Opsamling på workshops om retningslinjetemaet Store solenergianlæg - udpegning og retningslinjer for solenergi i Kommuneplan 2021

Skema – input fra workshops

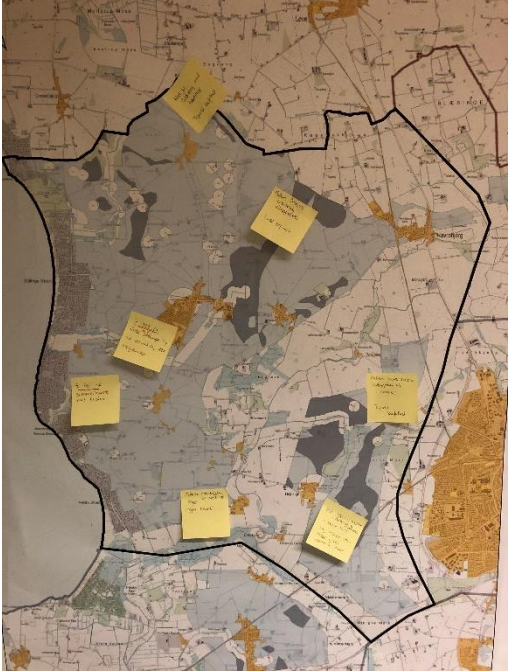
Frihold fredet vildtbane nord for Skaftetelevgårdshuse (på matr. nr. 1a Nordruplund Hgd., Nordrupvester?).		Ud fra markering på kortet fra workshoppen ser det ud til at vildtbanen er friholdt.
Kort fra workshoppen

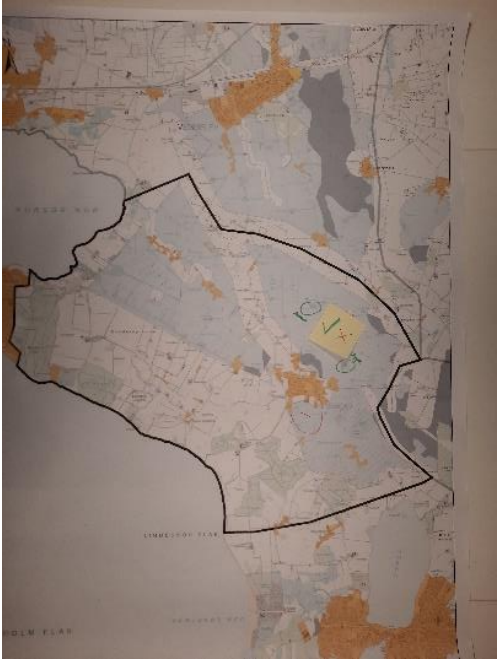
Område ved Lyngbygård fint til solceller.		Tages til efterretning.
	Solcelleområde vest for Eggeslevmagle langs Korsør Landevej rykkes mod Lyngbygård.		Dette er afklaret og meddelt opstiller.
	Området vest for Eggeslevmagle tilplantes med skov og blomster langs vejen.		Tages til efterretning.

Ønske om grundvandssikring af det største grundvandsmagasin nord for Eggeslevmagle.		Tages til efterretning.
	Øst for Eggeslevmagle etableres opholdsrum for landsbyen med blomster osv.		<p>Dette input handler om at varetage et konkret hensyn til rekreative muligheder øst for Eggeslevmagle.</p> <p>Det anbefales, at friholde arealer øst for Eggeslevmagle samt vest for Eggeslevmagle langs Korsørvej i en afstand af 150 m fra rammeområde 21.BE1.</p>
	Udpegning til solenergi øst for Eggeslevmagle rykkes længere mod øst væk fra landsbyen.		<p>Dette input handler om at varetage et konkret hensyn til rekreative muligheder øst for Eggeslevmagle.</p> <p>Det anbefales, at friholde arealer øst for Eggeslevmagle samt vest for Eggeslevmagle langs Korsørvej i en afstand af 150 m fra rammeområde 21.BE1.</p>
Kort fra workshoppen
